# 製品一部変更のお知らせ

型番： ML-740-W1BF-8、12、16、20、24、32、40P  
ML-740-W1RF-8、12、16、20、24、32、40P  
上記を基本とする特注品を含みます。

**サトパツ株式会社**

<変更詳細>

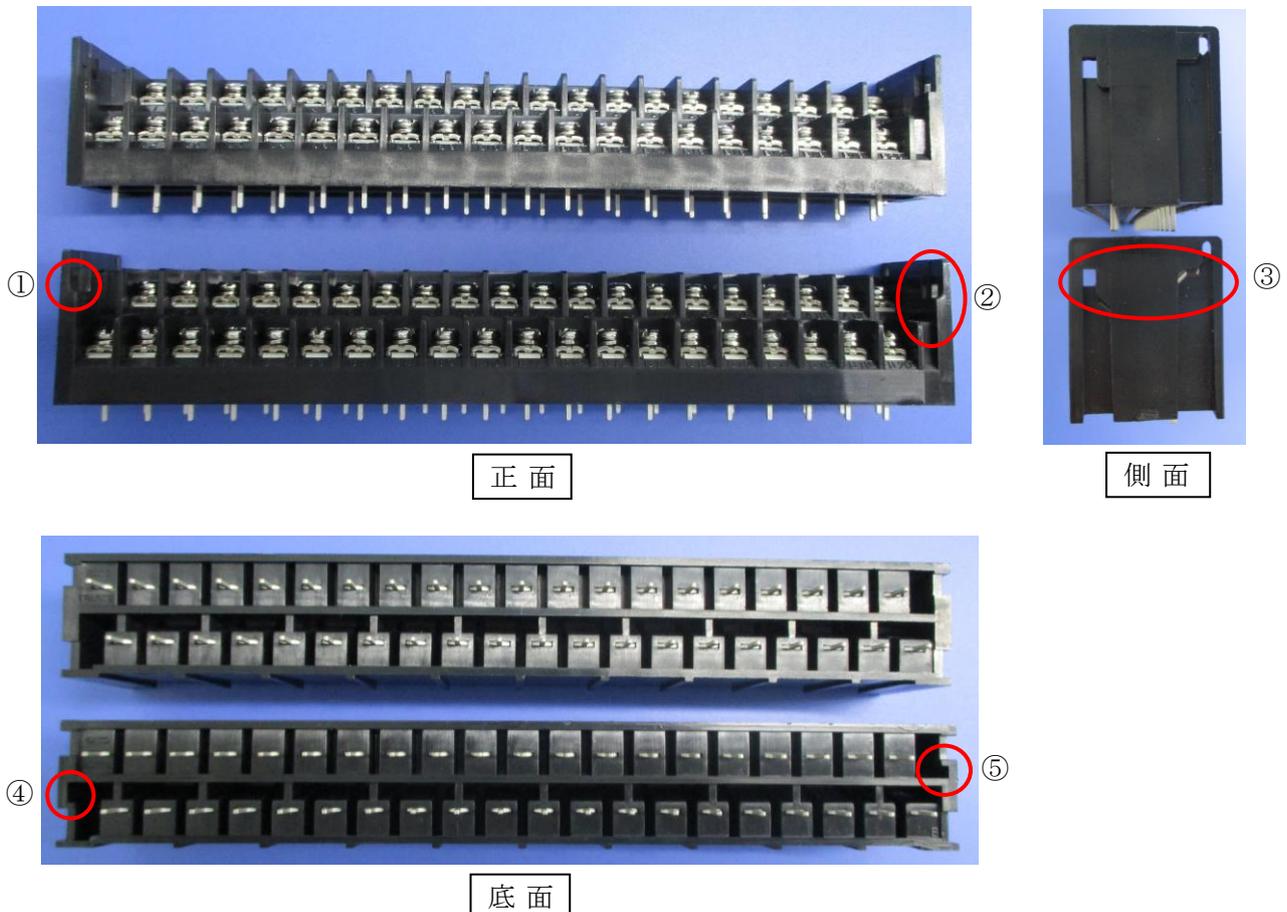
- 2) 変更内容： ①～⑤の形状及びフォントを下記のように変更しました。  
(上：現行品、下：変更品)

①	②	③	④	⑤
変更前					
変更後					
	形状変更 フォント変更	形状変更 フォント変更	形状変更	形状変更	形状変更

※フォント変更は、『端子番号：A1～A20、B1～B20』が対象です。

3) 変更の理由： 本体金型の老朽化により生産が困難となった為、全極数の本体金型更新を実施しました。その際、品質向上のため製品一部形状変更を行っております。

※変更後の製品性能においても、現行品と同等の性能を有しており、仕様の変更はございません。
